# 発電用原子炉施設に係る 特定機器の設計の型式証明申請

## コメント管理票及びコメント回答 (第十六条関連)

2023年10月6日  
トランスニュークリア(株)

# 審査会合におけるコメント管理票

添付図1-1 評価モデルの縦断面図

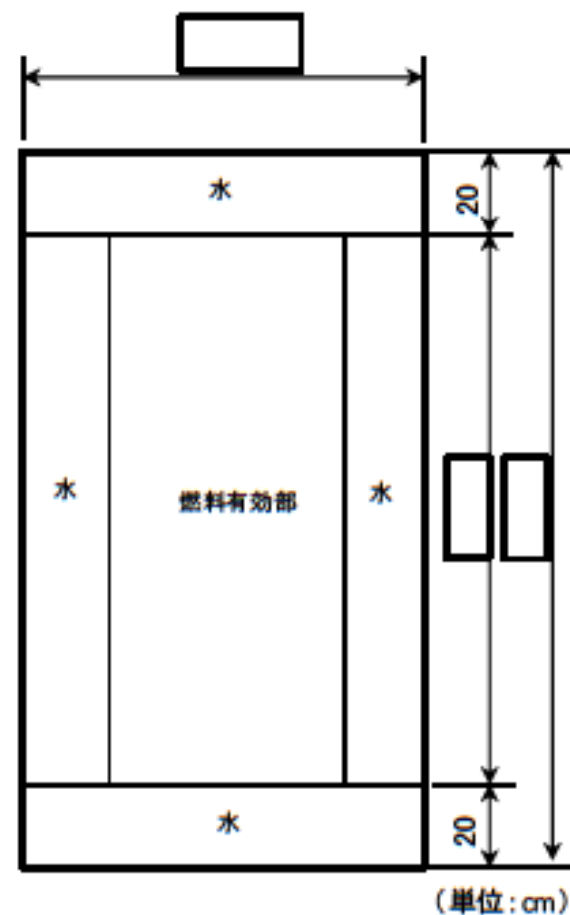
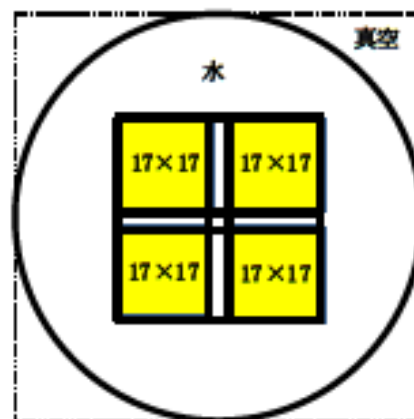
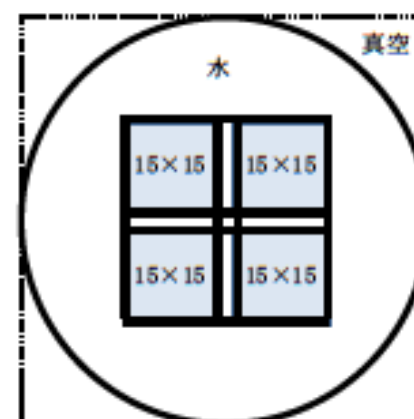
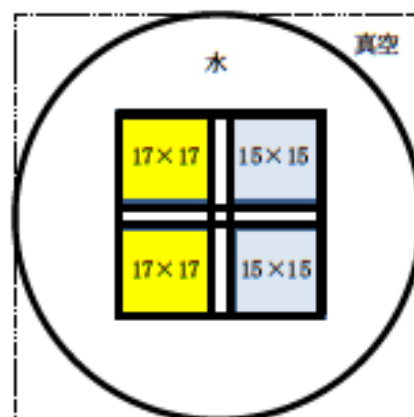
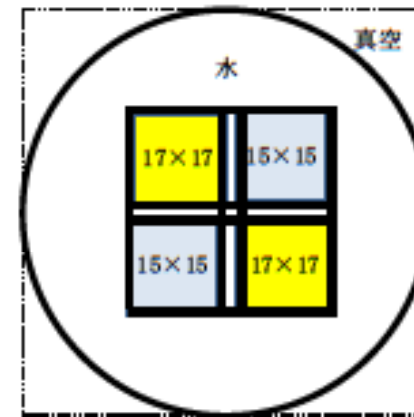
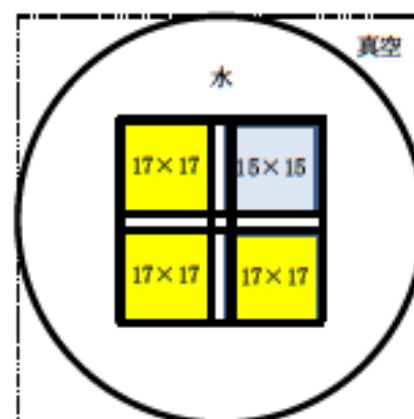
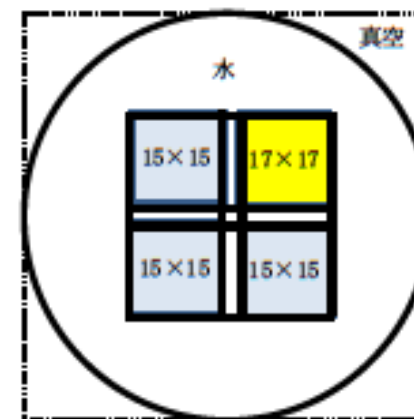
17×17燃料、15×15燃料を混載する場合の解析条件の保守性について説明すること。

臨界防止設計では、17×17燃料、15×15燃料それぞれが26体収納される場合について評価し、冠水状態及び乾燥状態の中性子実効増倍率がほぼ同じであることが確認されている。よって、TK-26型の体系ではいずれの燃料であっても反応度は同等であると考えられる。このことを確認するため、4体の燃料集合体(燃料有効部のみモデル化)による6種類の配列について中性子実効増倍率を評価・比較することで、17×17燃料及び15×15燃料の相互作用による反応度への影響の有無を添付-1のとおり評価した。本評価結果のとおり、17×17燃料及び15×15燃料の相互作用が中性子実効増倍率に与える有意な影響はないことが確認された。

4体の燃料集合体(燃料有効部のみモデル化)による6種類の配列について中性子実効増倍率を評価・比較することで、17×17燃料及び15×15燃料の相互作用による反応度への影響の有無を確認した。評価条件を添付表1-1、評価モデルの縦断面図を添付図1-1に示す。

評価した4体の燃料集合体の配列ケースを添付図1-2、評価結果を添付表1-2に示す。4体全てを17×17燃料とした場合のCase 1-1をベースに比較すると、中性子実効増倍率の差は3 $\sigma$ の範囲内であり、17×17燃料及び15×15燃料の相互作用により中性子実効増倍率に与える有意な影響はないことが確認された。

本評価結果は、燃料集合体4体の配列についてパラメータサーベイした結果であるが、中性子実効増倍率の値が、TK-26型の冠水状態の値とほぼ同じであること、26体収納時の配列もこれらの組合せであると言えることから、TK-26型においてもこれらの燃料の相互作用による有意な影響はないと考えられる。

図4-1 設計荷重の作用状態

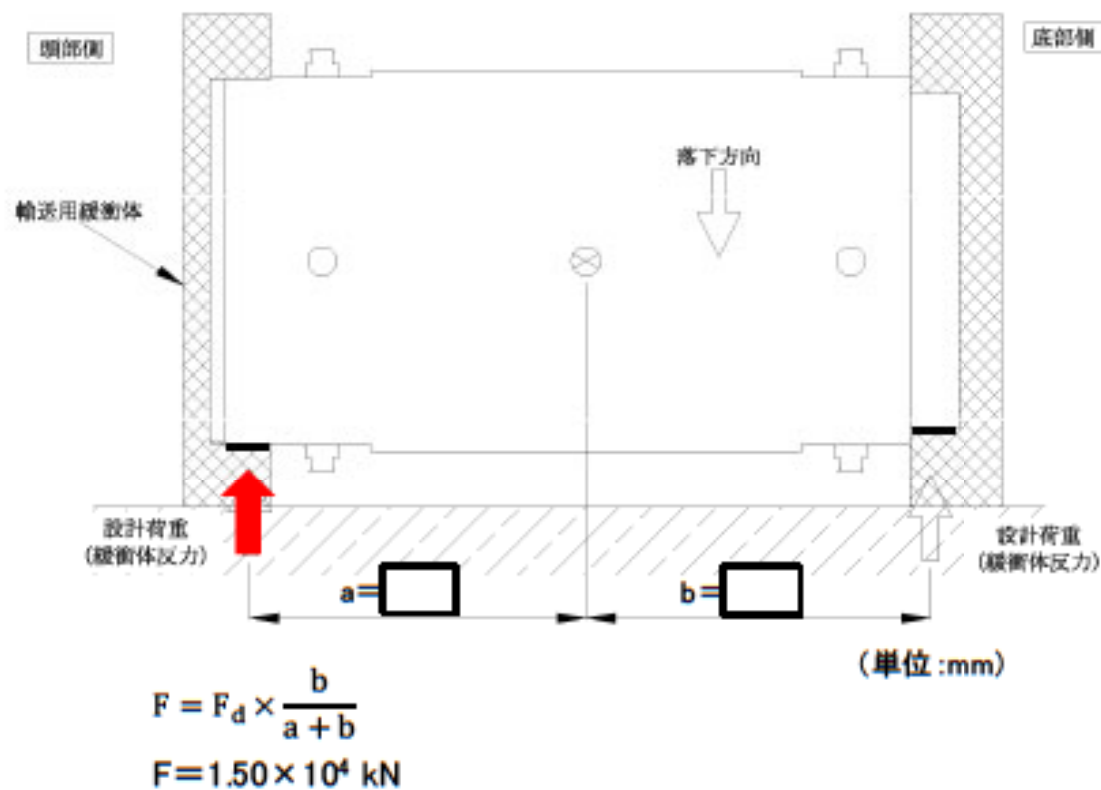
津波・竜巻の評価の設計基準値に輸送容器としての0.3m落下時の衝撃荷重を設定しているが、設計基準値の設定の考え方について説明すること。

TK-26型は輸送貯蔵兼用容器であるため、輸送容器の一般の試験条件の評価条件である0.3m落下において、各構成部材に生じる応力が基準値を満足するように設計されている。よって、TK-26型が緩衝体を装着した状態で落下した場合にフランジ側面に作用する反力を設計荷重(基準値)とし、津波及び竜巻による荷重がフランジ側面に集中した場合であっても、設計荷重よりも小さいことを確認することにより、TK-26型の構造健全性が維持されることを確認した。上記設計荷重を用いることの妥当性については以下のとおりである。

- ✓ 図4-1に示すように設計荷重( $2.88 \times 10^4$  kN)のうちフランジ側面に作用する荷重は $1.50 \times 10^4$  kNである。
- ✓ 一方、津波荷重は $5.77 \times 10^3$  kN、竜巻荷重は $8.55 \times 10^3$  kNであり、設計荷重はこれらを包絡している。

図3-2 tally fluctuation chartsの例

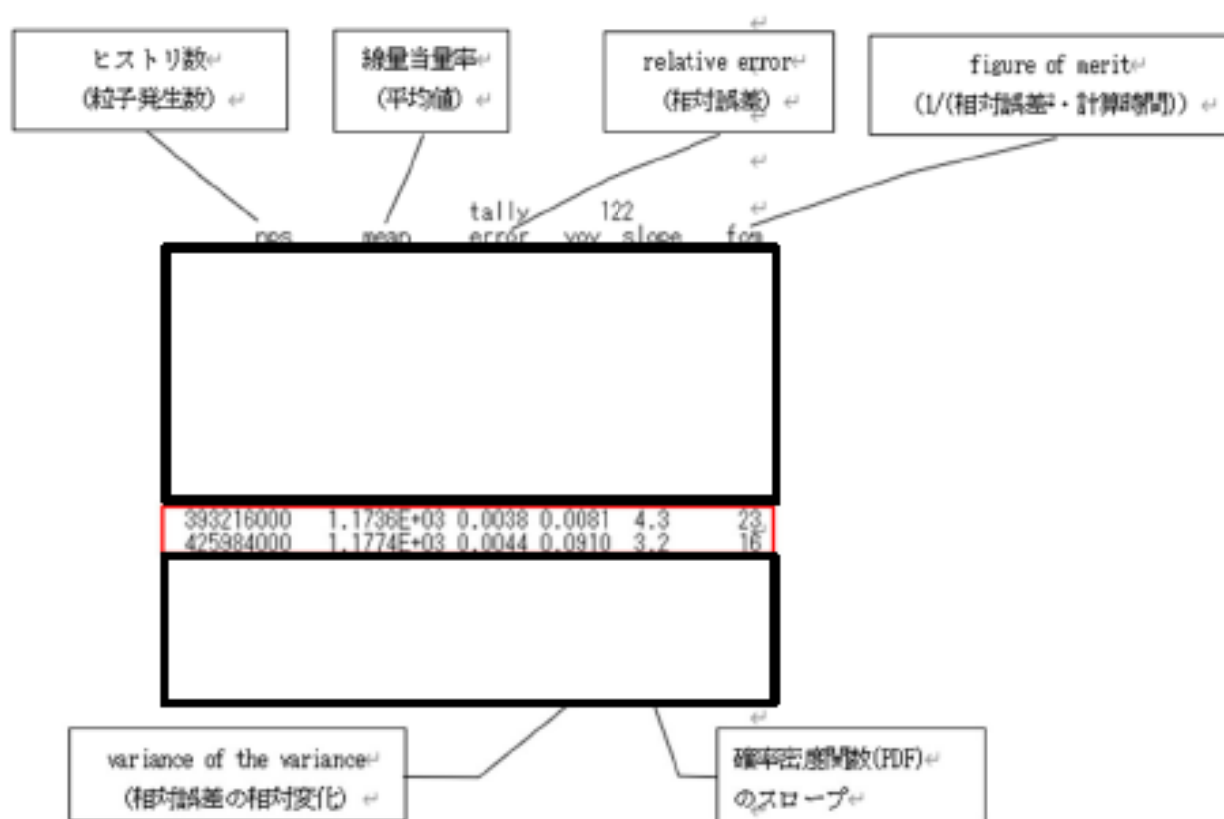
MCNP5による解析結果の信頼性を確認するために「tally fluctuation charts」で判断しているとのことであるが、具体的な評価内容がわかるように説明を補足すること。

上記の説明をグラフを使う等、可能な限り平易な用語を用いて分かりやすく説明すること。

このタリーのtally fluctuation chartsを図3-2に示す。

- ヒストリ数が393216000から425984000の間にrelative errorが0.0038から0.0044に増加しており、VOVも大きく増加している。(weightの大きな粒子がタリーに到達したためと考えられる。)
- このため、統計指標の4個が「no」と判定されたと考えられるが、この時の線量当量率(mean)の変化は3.8(=1177.4-1173.6)でありerror (relative error × mean=0.0044 × 1177.4=5.2) 程度である。

Table 2.2.4 Calculation result

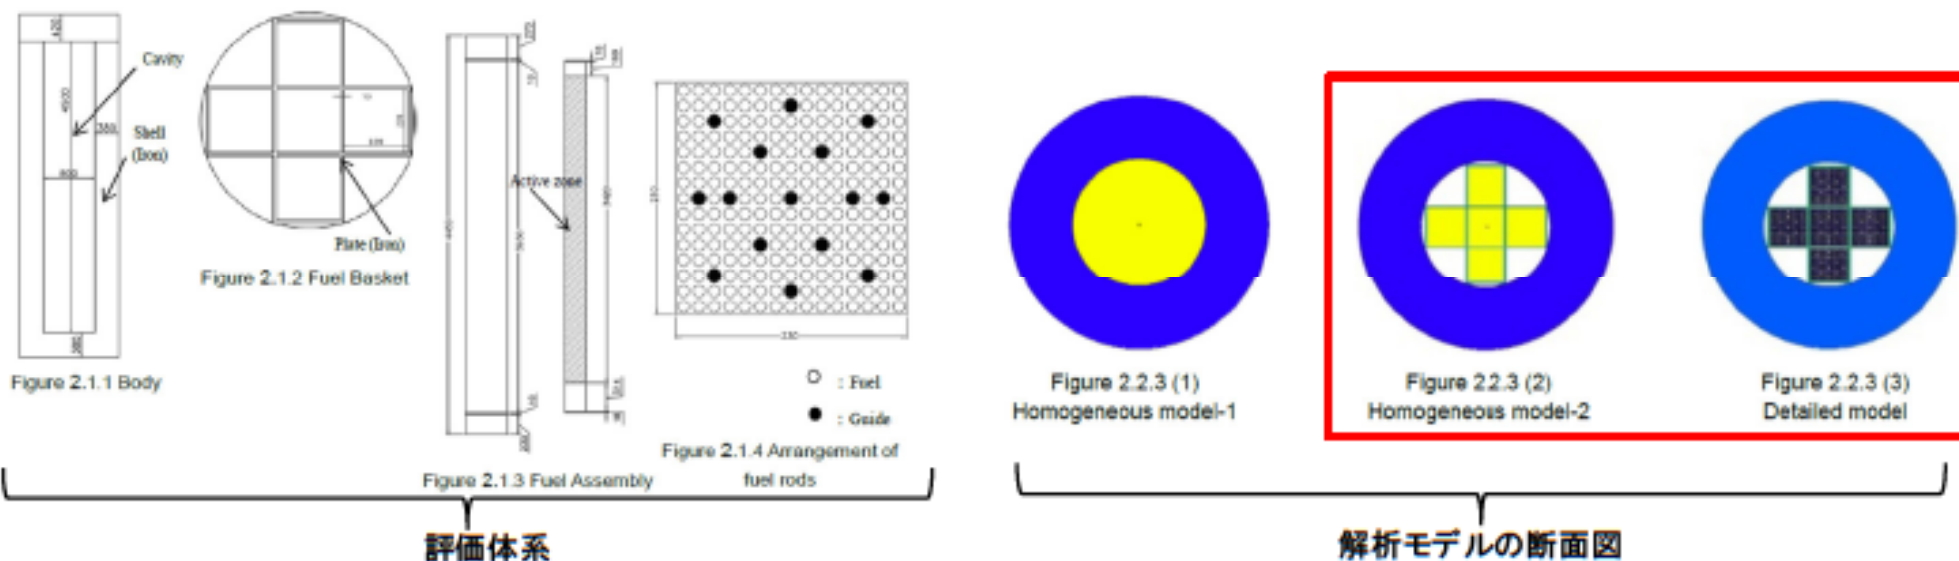
解析モデルで、燃料集合体をバスケット格子内で均質化しているとのことであるが、燃料ピンを均質化することによる計算結果への影響について説明すること。

TK-26型の遮蔽解析ではバスケット格子内の燃料集合体を均質化している。参考文献(1)で、燃料集合体を詳細にモデル化する場合と均質化する場合の比較計算が行われており、バスケット格子内で燃料集合体を均質化した場合 (Homogeneous model-2) と、燃料集合体を詳細にモデル化した場合 (Detailed model) で、容器側面の表面から1mにおける中性子及びガンマ線の線量当量率に殆ど差がないことが確認されている。よって、TK-26型の遮蔽解析でバスケット格子内で燃料集合体を均質化することに問題はない。

Figure 1. Comparison of fuel assembly model

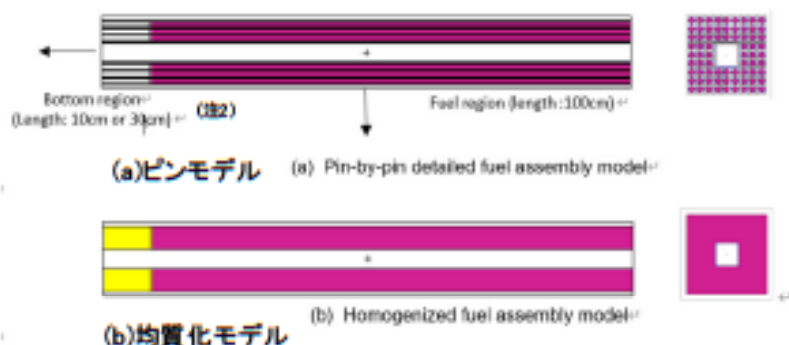
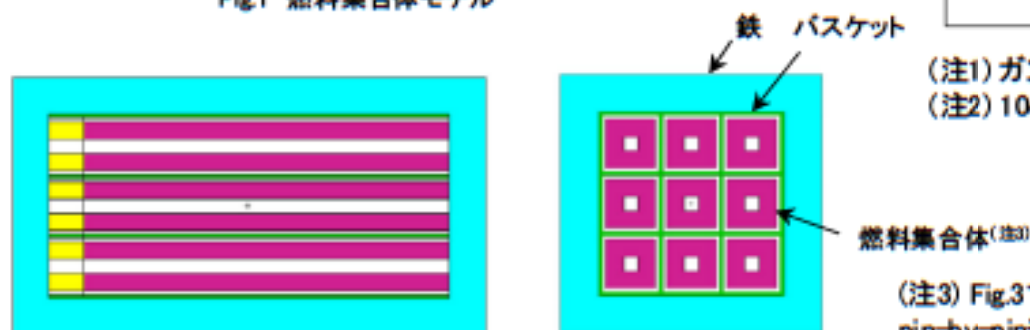
コメントNo.4-1の回答で、燃料領域を均質化することによる線量当量率への影響について、側面方向だけではなく軸方向への影響の有無についても検討すること。

参考文献(2)で、模擬的な燃料集合体を詳細にモデル化 (pin-by-pin) する場合とバスケット格子内で均質化する場合の比較計算がMCNPコードで行われており、容器側面方向及び軸方向共に均質化した場合の方が保守的な結果 (Table 3で比率が1.0以上) となることが確認されている。よって、TK-26型の遮蔽解析でバスケット格子内で燃料集合体を均質化することに問題はない。

図5-1 TN12/2型輸送容器

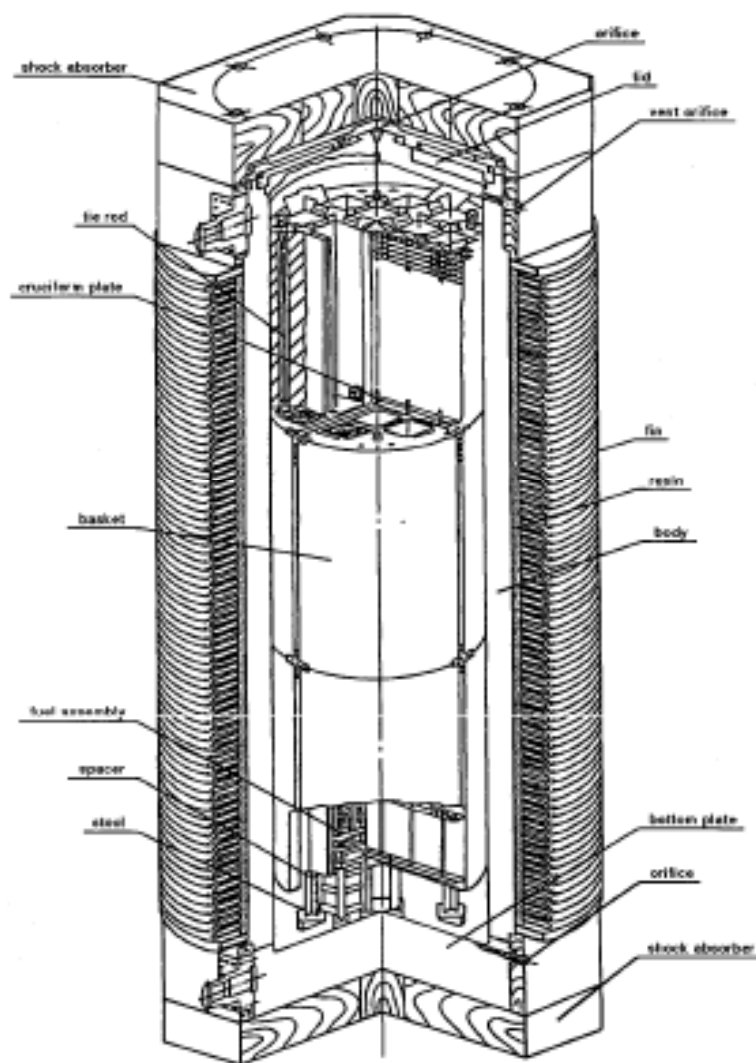
遮蔽の解析コードとして使用しているMCNP5は、実用炉審査においては実績に乏しいので、適用妥当性についての説明すること。

✓ TN12/2型輸送容器及び遮蔽解析モデルを図5-1及び図5-2にそれぞれ示す。

図6-1 長時間加熱による質量減損<sup>(1)</sup>

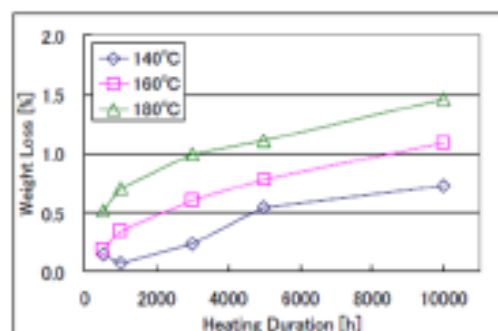
中性子遮蔽材の質量減損の評価方法について試験データ等を含めて説明すること。

TK-26型に使用している中性子遮蔽材(以下、「本材料」という。)は、エチレンプロピレン系ゴム(EPDM)を主材にしたものである。参考文献(1)により、本材料は、10,000hまでの加熱試験(図6-1)により、ラーソン・ミラー・パラメータ(LMP)を劣化パラメータとした場合、質量減損率との間に直線的な関係があることが評価されている(図6-2)。この評価式を用いて設計貯蔵期間(60年)における中性子遮蔽材の質量減損を評価した。

図6-3 LMPによる質量減損評価

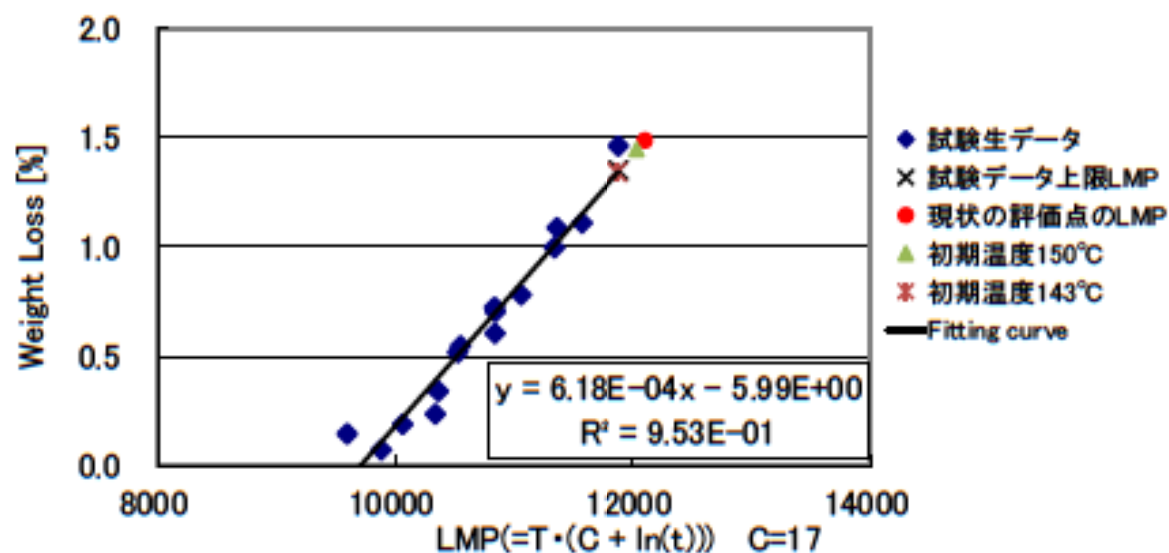
コメントNo.6-1の回答で、LMPによる質量減損のグラフが示されているが、TK-26型の中性子遮蔽材のLMPが僅かに外挿になっている可能性がある。質量減損の評価にこの評価式を用いる場合の適用条件の妥当性について説明すること。

図6-1及び図6-2で評価された中性子遮蔽材の質量減損に関するデータのLMPの最大値は、試験温度180°C、試験時間10,000hより、11,877(=(180+273.15)×(17+ln10,000))である。一方、TK-26の使用条件における温度低下を考慮した場合の中性子遮蔽材のLMPは約[ ](詳細には[ ])であることから、試験データの範囲から極僅かに外挿域にある。これは、TK-26型の使用条件における中性子遮蔽材のLMPの評価では、本材料の最高温度が143°Cであるところを、基準値である150°Cに切り上げて保守的に評価し、更に数値を切り上げて丸めたためである。この温度を143°CとしてLMPを評価すると[ ]となり試験データの内挿範囲となることを確認している。これらの評価点と試験データとの関係を図6-3に示す。なお、上記外挿域は、試験データ範囲の上限LMP値に対して、LMPが[ ]の場合に[ ]程度、LMPが[ ]の場合に[ ]と極僅かであり、評価式を適用することに問題ないと考えられる。

図13-1 評価モデルの縦断面図

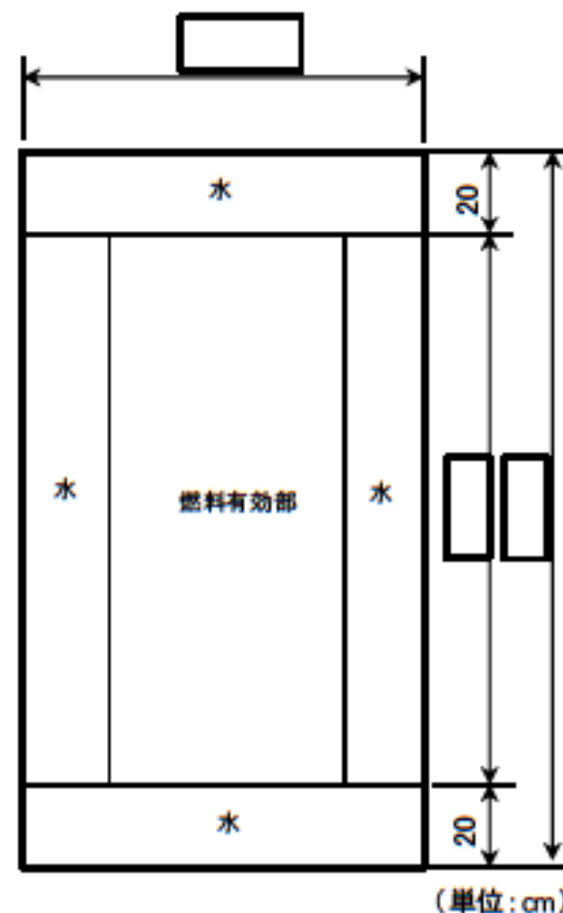
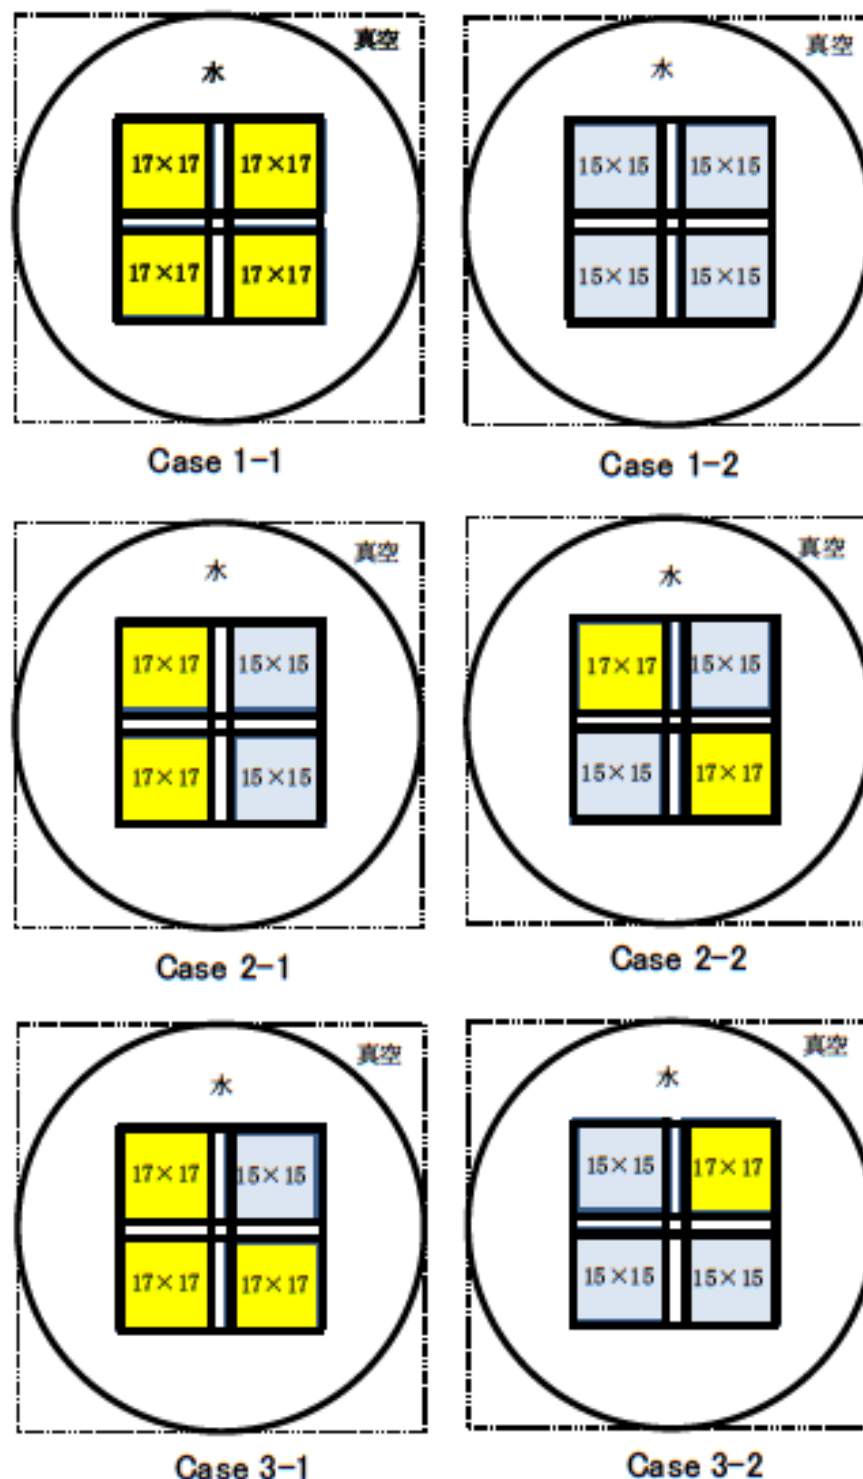
17×17燃料と15×15燃料の相互作用について技術的な説明を追加すること。

No.13-3の回答を受けて、26体収納するTK-26型の体系での中性子実効増倍率にも影響がないと考えられる主旨の説明を臨界防止に関する補足説明資料に追記すること。

4体の燃料集合体(燃料有効部のみモデル化)による6種類の配列について中性子実効増倍率を評価・比較することで、17×17燃料及び15×15燃料の相互作用による反応度への影響の有無を確認した。評価条件を表13-1、評価モデルの縦断面図を図13-1に示す。

評価した4体の燃料集合体の配列ケースを図13-2、評価結果を表13-2に示す。4体全てを17×17燃料とした場合のCase 1-1をベースに比較すると、中性子実効増倍率の差は3σの範囲内であり、17×17燃料及び15×15燃料の相互作用により中性子実効増倍率に与える有意な影響はないことが確認された。

本評価結果は、燃料集合体4体の配列についてパラメータサーベイした結果であるが、中性子実効増倍率の値が、TK-26型の冠水状態の値とほぼ同じであること、26体収納時の配列もこれらの組合せであると言えることから、TK-26型においてもこれらの燃料の相互作用による有意な影響はないと考えられる。

本評価結果を、補足説明資料16-2臨界防止機能に関する説明資料(22-180-t-102 Rev.2)の別紙5に追加した。
